DODATEK č. 3

ke smlouvě o dílo ze dne 1. dubna 2019 pro zhotovení stavby
„**Přístavba budovy Jihočeské vědecké knihovny v Českých Budějovicích a stavební úpravy stávající budovy knihovny**", ve znění dodatku č. 1 a ve znění dodatku č.2

ZMĚNOVÝ LIST

PŘEDMET ZMĚNY :	Výtah - změna ocelové konstrukce
PRILOHY KE ZMEN. LISTU :	1) Položkový rozpočet ZL07
KLASIFIKACE ZMĚNY Z HLEDISKA § 222 ZVZ	dle odst. 5 - Dodatečné změny

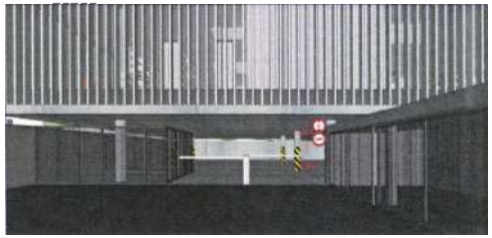
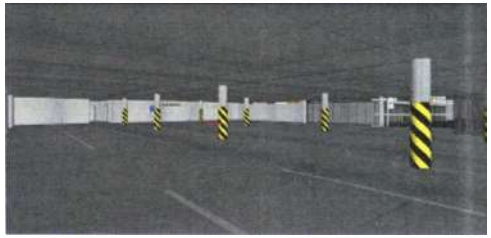
3.7	Objednatel se otázal na dopravní řešení parkovacích stání pod budovou knihovny - zejména na systém závor pro vjezd do parkingu. Objednatel si upřesní požadavky na funkci parkingu a následně konzultuje se subdodavatelem parkovacího zařízení a SLP za účasti GD.	VK GD	Bude vypuštěno

Značky B32 a B18 budou osazeny na konzole na zdi či atropu železobetonové konstrukce vpravo před vjezdem
Nad komunikací nejdou značky umístit z důvodu navržených sklopných lamel (nemožnost osazení)
Předepsaná výška spodního okraje značky bude 1,5m od vozovky (tj. bude dodržena min. výška 1,2m dle TP 65)

Sloupy budou nastříkány žluto-černými pruhy Z9. šachta bude označena žluto-černými pruhy - značení Z9

Parkovací stání budou oddělena vodorovným značením šířky 0,125m

KPA 2020.04.02 - REVIZE 02 - UMÍSTĚNÍ ROZVADĚČE MAR
KOORDINAČNÍ VÝKRES PRO ZMĚNU TRAS ROZVODŮ V 1.PP
VÝŘEZ Z PŮDORYSU 1.PP 1:75

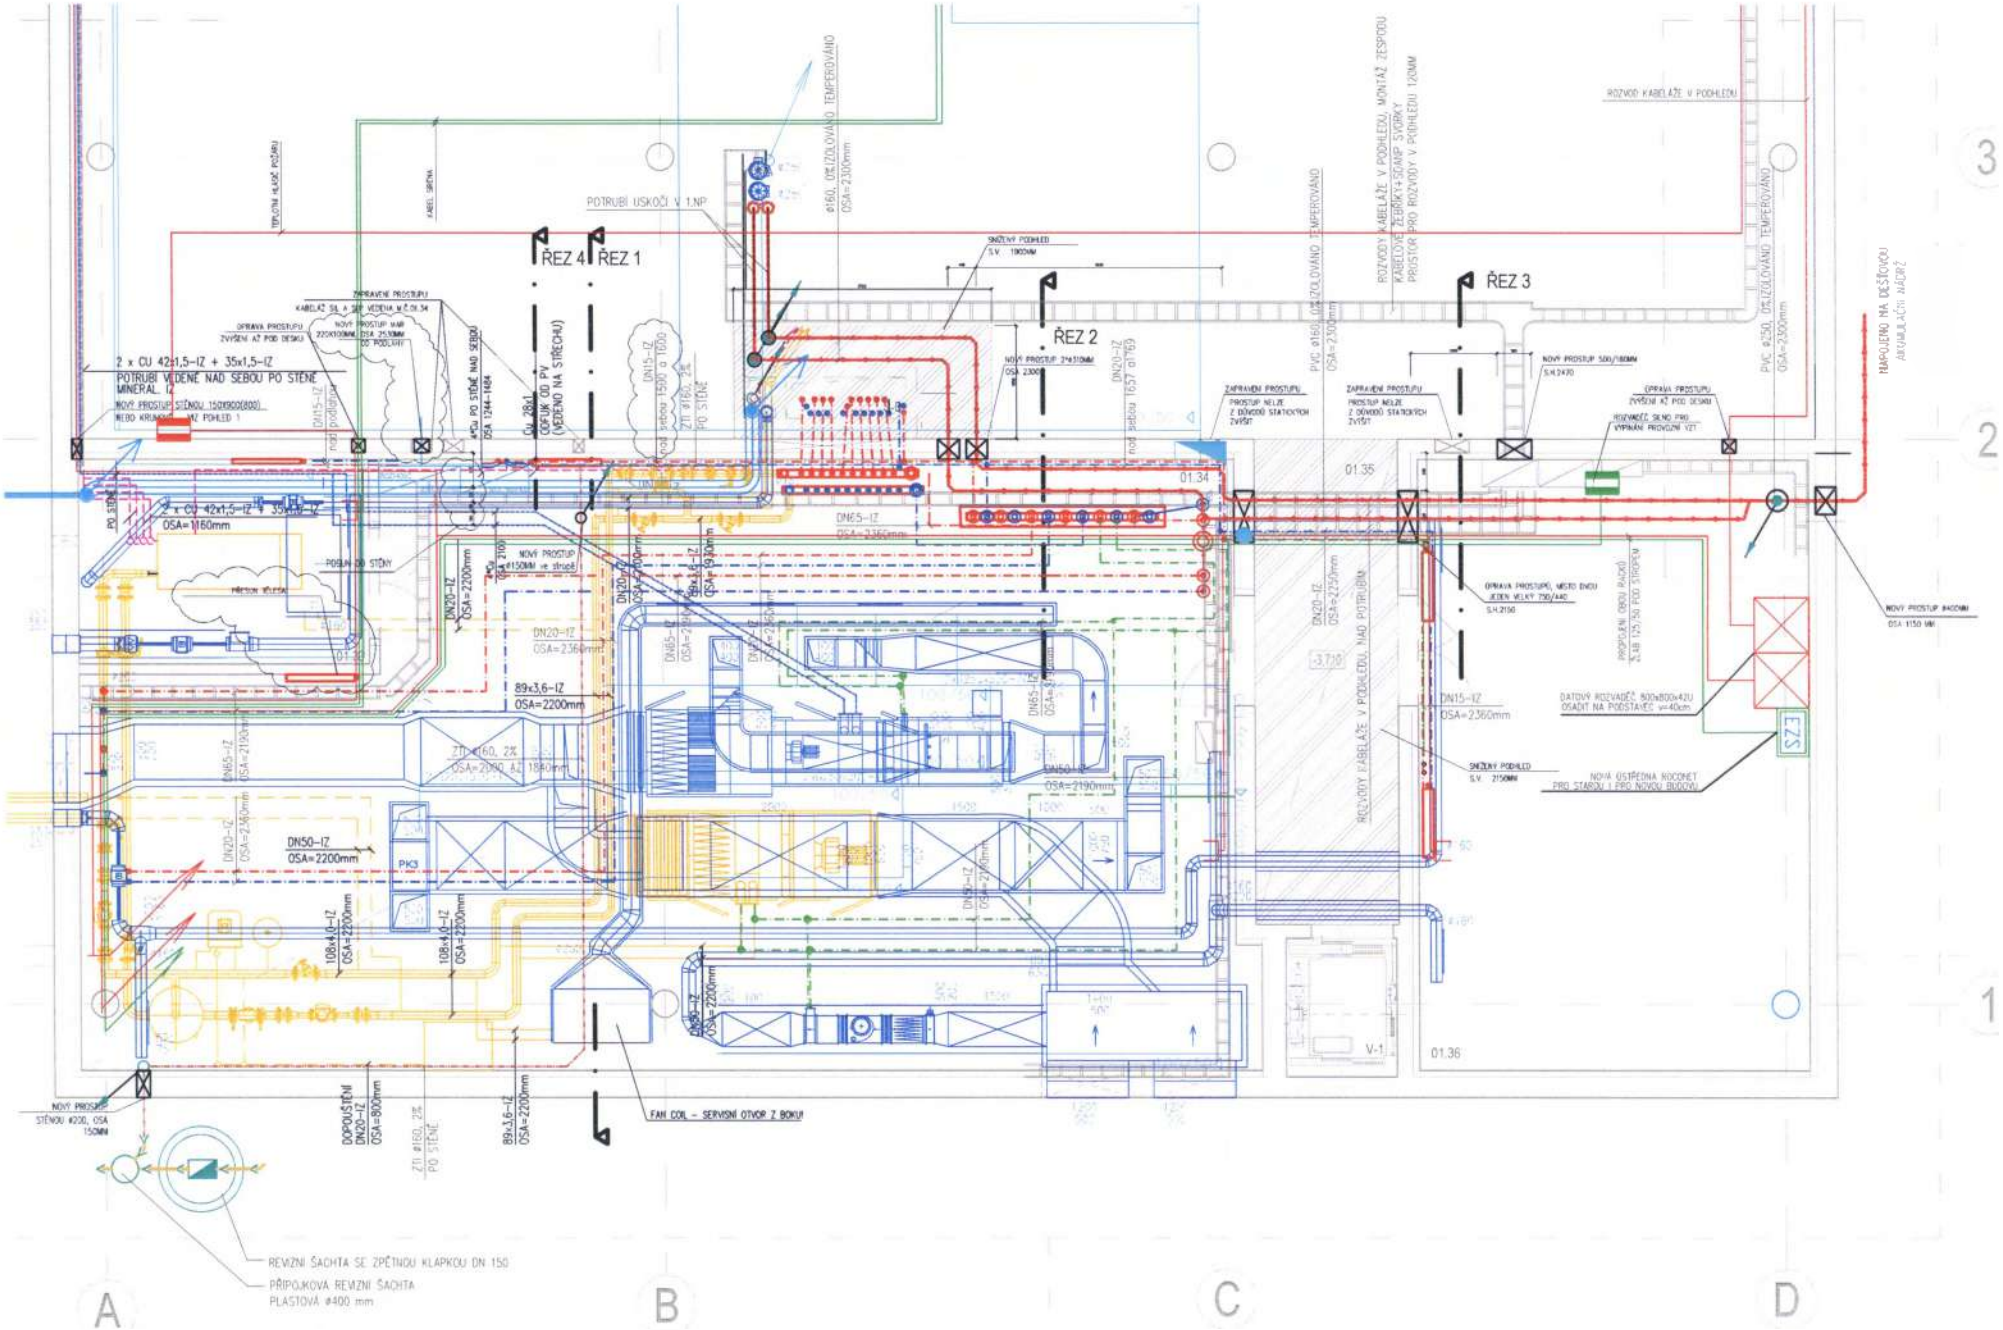
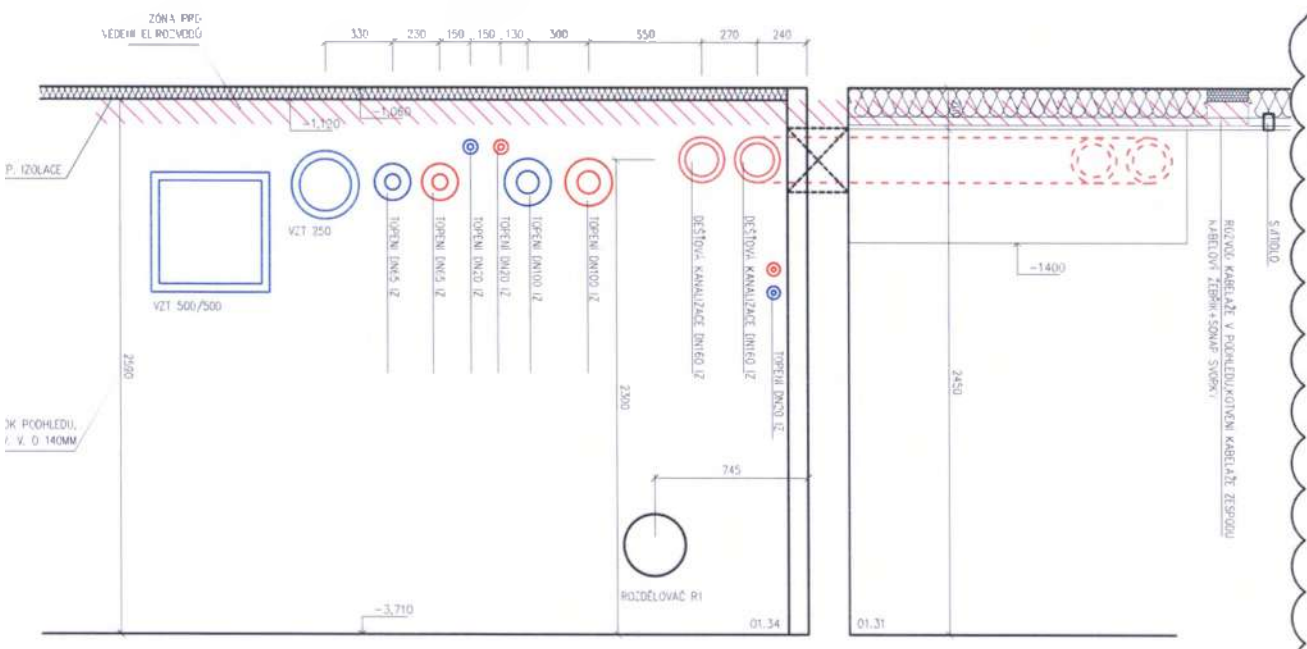
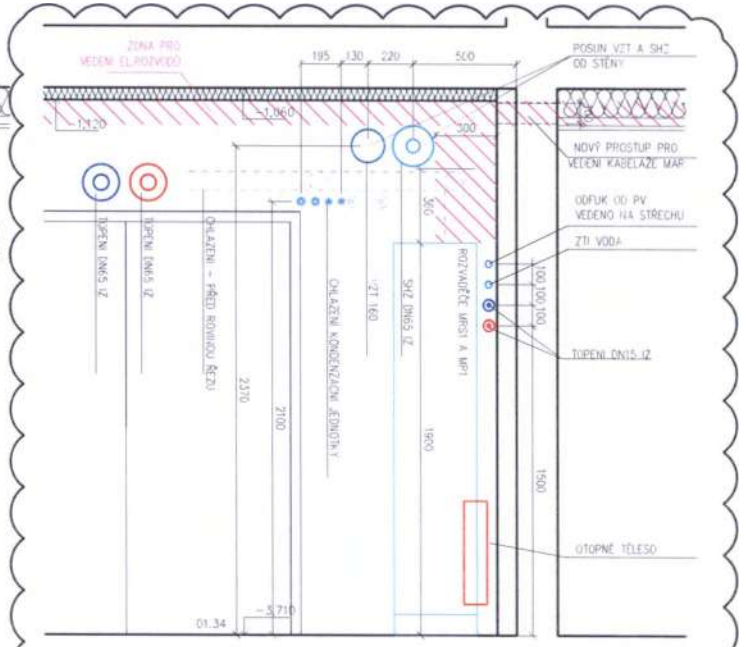
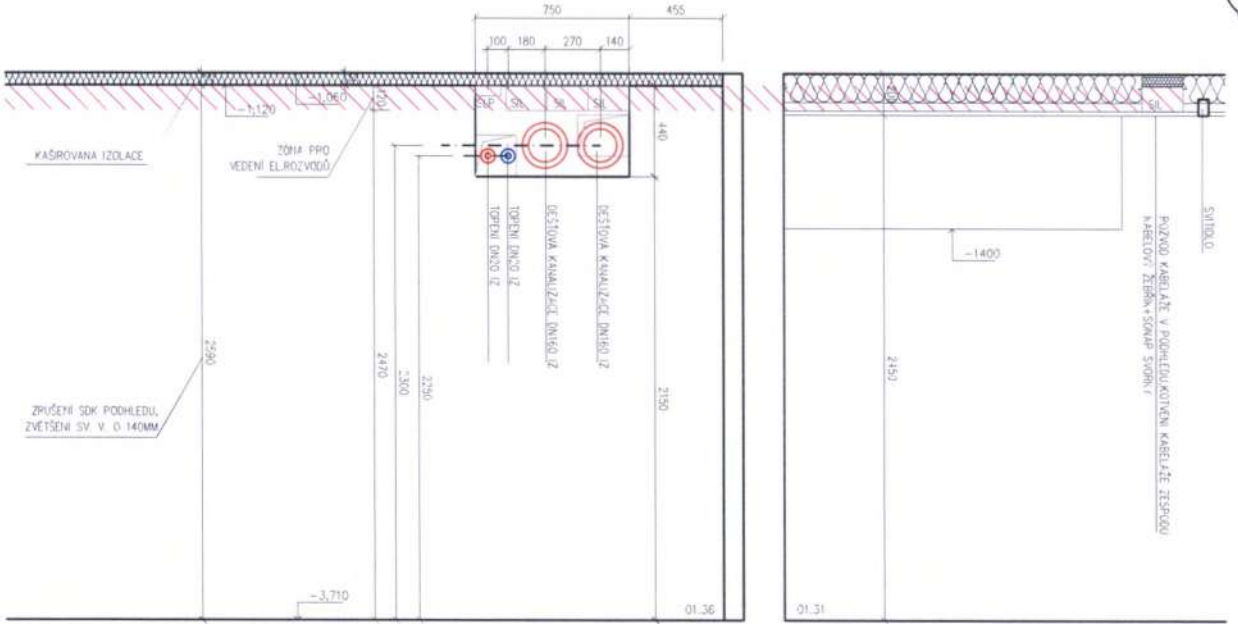
3.31	GP zaslal elektronicky PD pro osvětlení upravenou dle naměřené odrazivosti betonu.	GP	předáno elektronicky	
3.32	**GP předal koordinační výkres pro změnu trasy rozvodů DT v 1.PP. GP projedná se subdodavateli z hlediska proveditelnosti a případného dopadu do ceny díla. GD a TDI žádá o zaslání v DIGI podobě.**	GD	5.2.2020	
4	**Harmonogram**			
	Práce probíhají dle smluvního HMG. Zhotovitel zpracovává podrobnější HMG, jeho vypracování je podmíněno výběrem hlavních subdodavatelů. Na dnešním KD zhotovitel předal HMG na provedení monolitických konstrukcí. **Aktualizovaný HMG dosud nepředán.**		**kompletní HMG na KD č.38 trvá Na KD č.39 trvá**

KPA 2020.04.02 - REVIZE 02 - UMÍSTĚNÍ ROZVADĚČE MAR
KOORDINAČNÍ VÝKRES PRO ZMĚNU TRAS ROZVODŮ V 1.PP
VÝŘEZ Z PŮDORYSU 1.PP 1:75

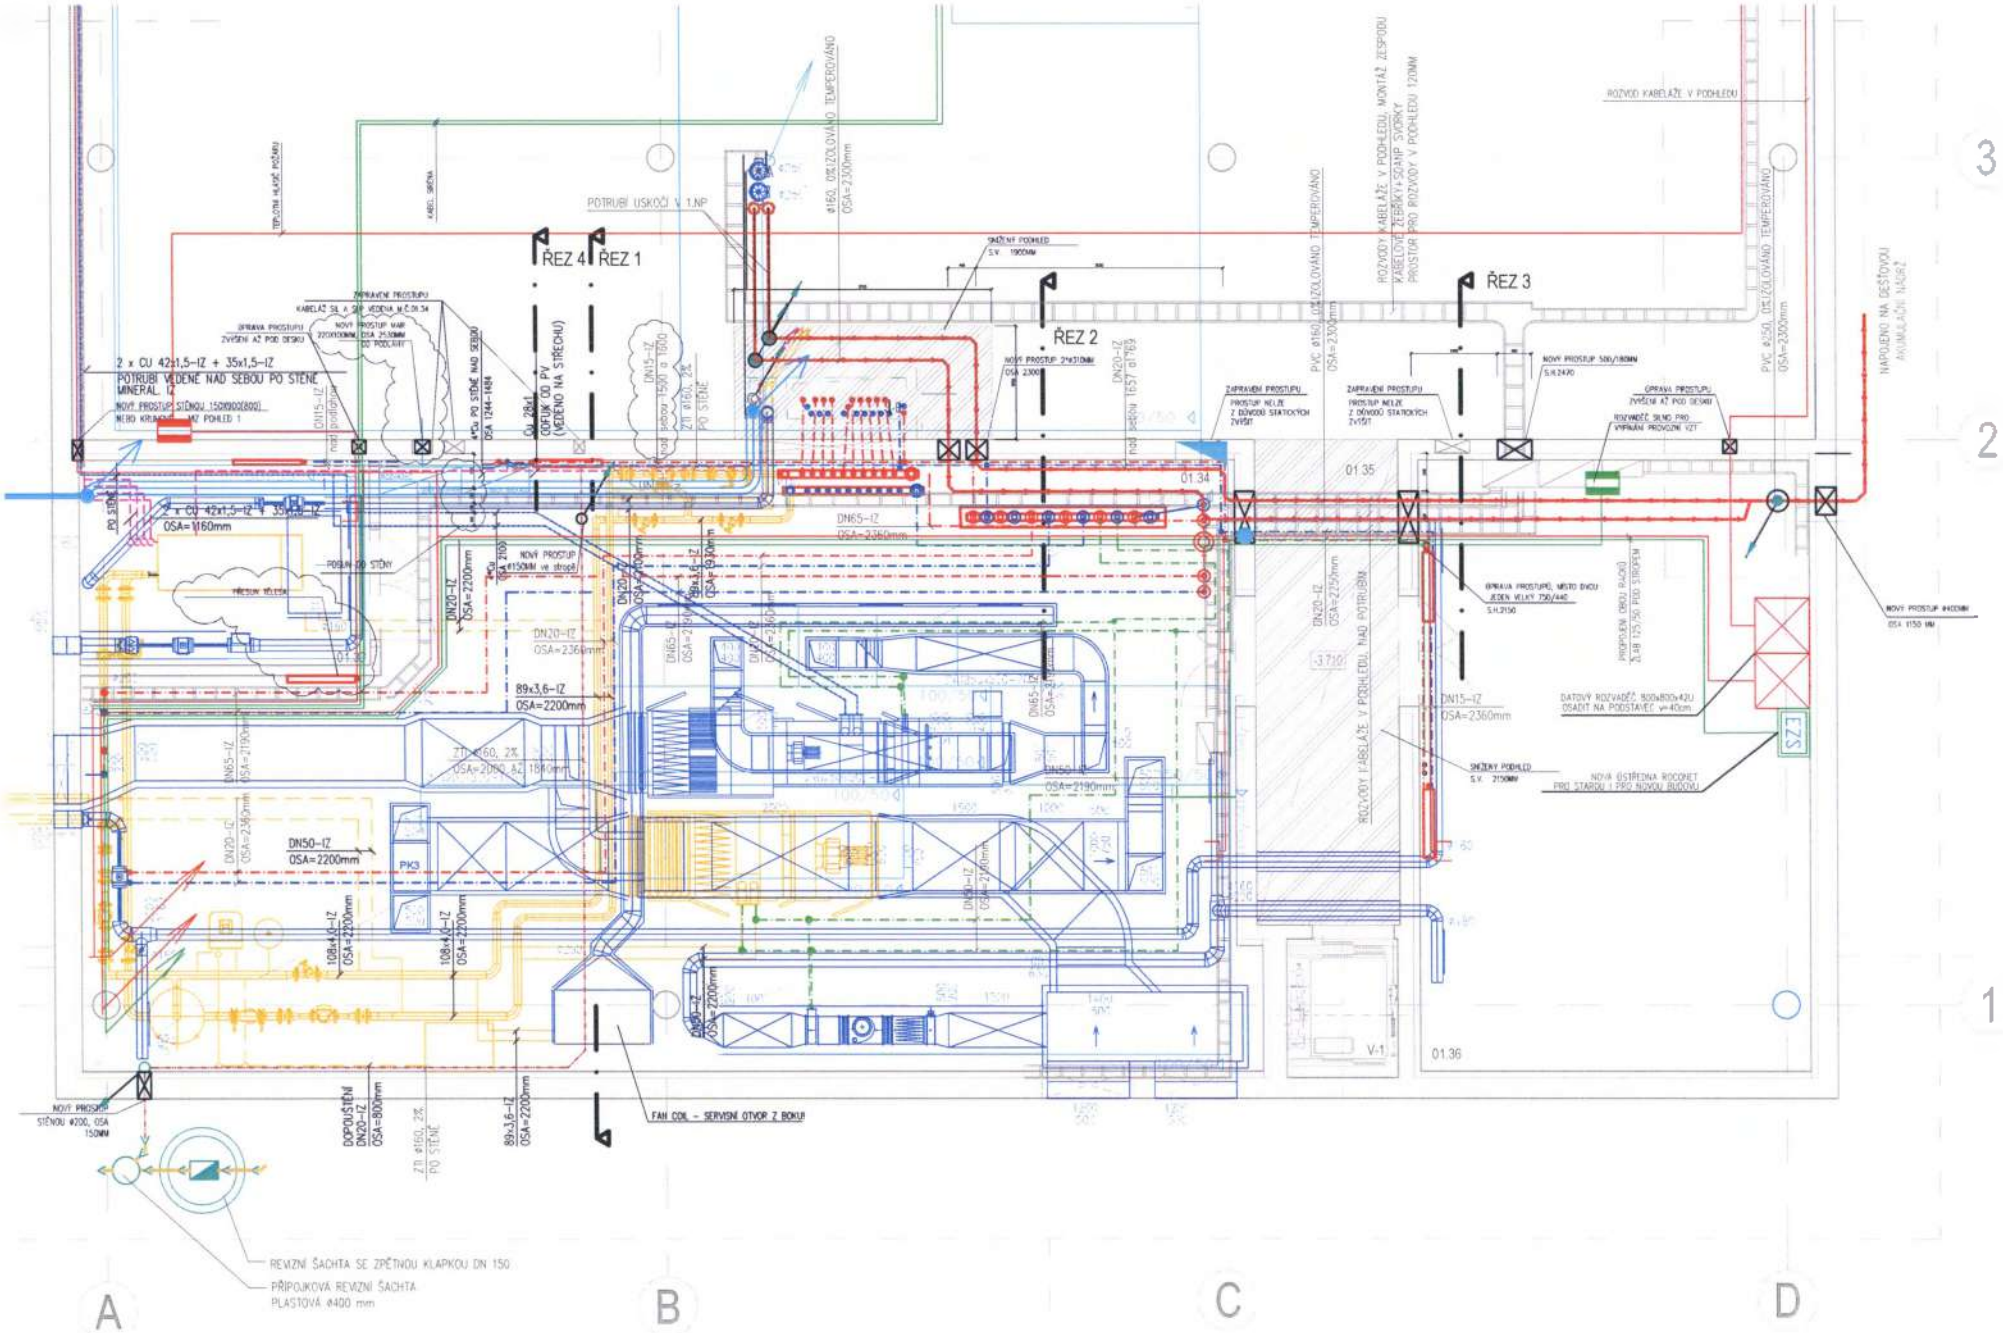
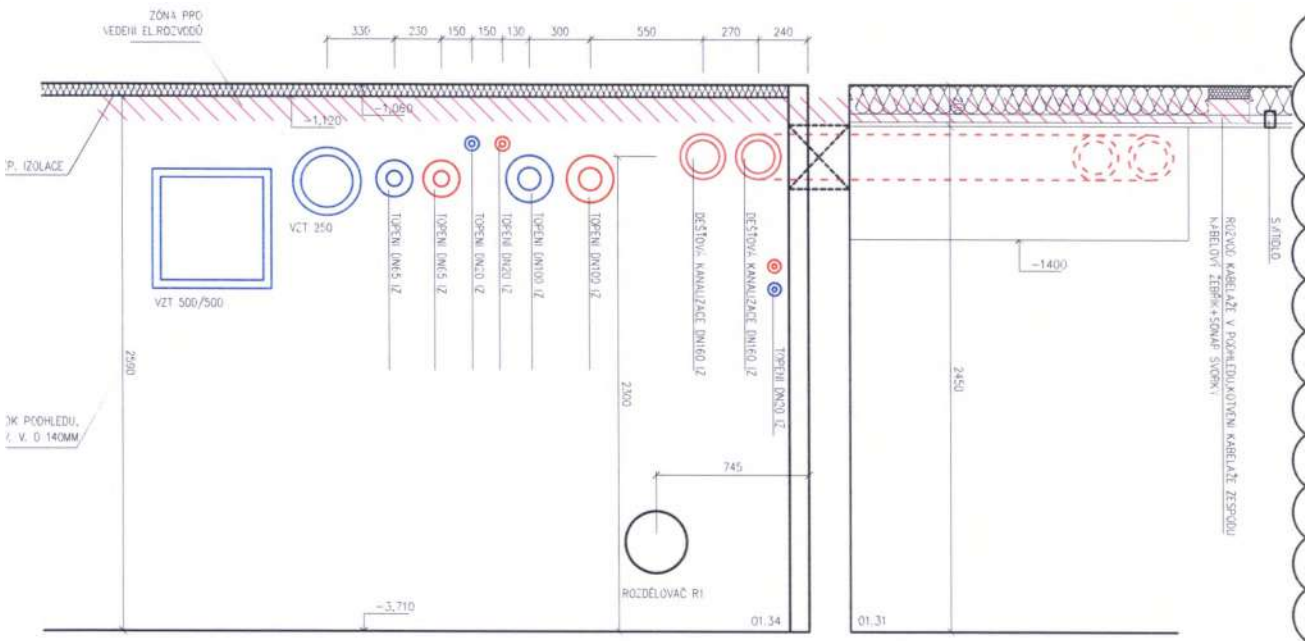
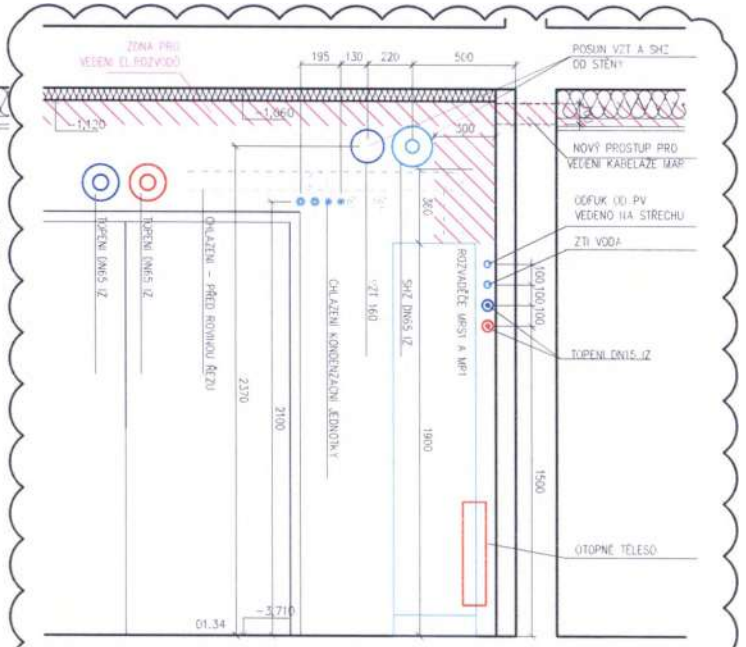
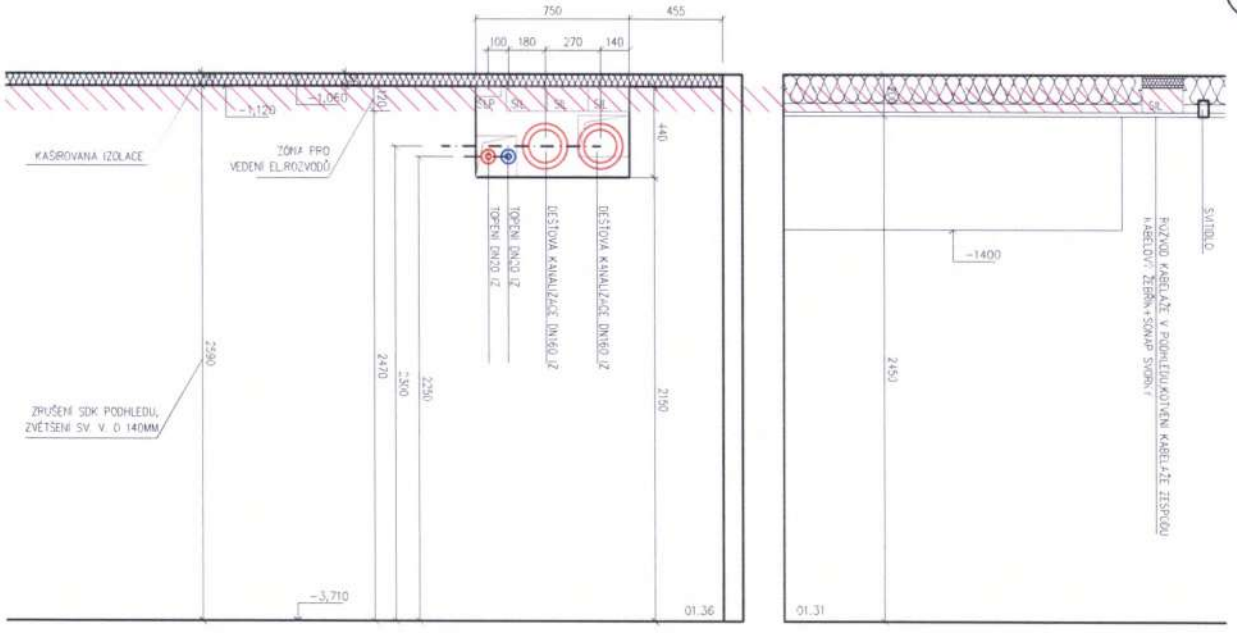
PŘEDMĚT ZMĚNY :	Nové prostupy v ŽB konstrukcích 1.PP a 1.NP
PŘÍLOHY KE ZMĚN. LISTU :	1) Položkový rozpočet ZL23 2) Změnová PD ze dne 29.4.2020 3) Zápis z KD č.38_22.01.2019_Bod č.3.32 4) Zápis z KD č.45 ze dne 4.3.2020_Bod č.3.32. 5) Zápis z KD č.46 ze dne 11.3.2020_Bod č.3.32. 6) Zápis z KD č.54 ze dne 3.6.2020_Bod č.3.32. 7) Výkres č.2020.04.02 pohled na stěnu v ose 2 - prostupy
KLASIFIKACE ZMĚNY Z HLEDISKA § 222 ZVZ	dle odst. 5 - Dodatečné změny
POŽADOVANÝ TERMÍN PRO ODSOUHLASENÍ A NAŘÍZENÍ ZMĚNY :

3.31	GP zaslal elektronicky PD pro osvětlení upravenou dle naměřené odrazivosti betonu.	GP	předáno elektronicky	
3.32	**GP předal koordinační výkres pro změnu trasy rozvodů DT v 1.PP. GP projedná se subdodavateli z hlediska proveditelnosti a případného dopadu do ceny díla. GD a TDI žádá o zaslání v DIGI podobě.**	GD	5.2.2020	
4	**Harmonogram**			
	Práce probíhají dle smluvního HMG. Zhotovitel zpracovává podrobnější HMG, jeho vypracování je podmíněno výběrem hlavních subdodavatelů. Na dnešním KD zhotovitel předal HMG na provedení monolitických konstrukcí. **Aktualizovaný HMG dosud nepředán.**		**kompletní HMG na KD č.38 trvá** **Na KD č.39 trvá**
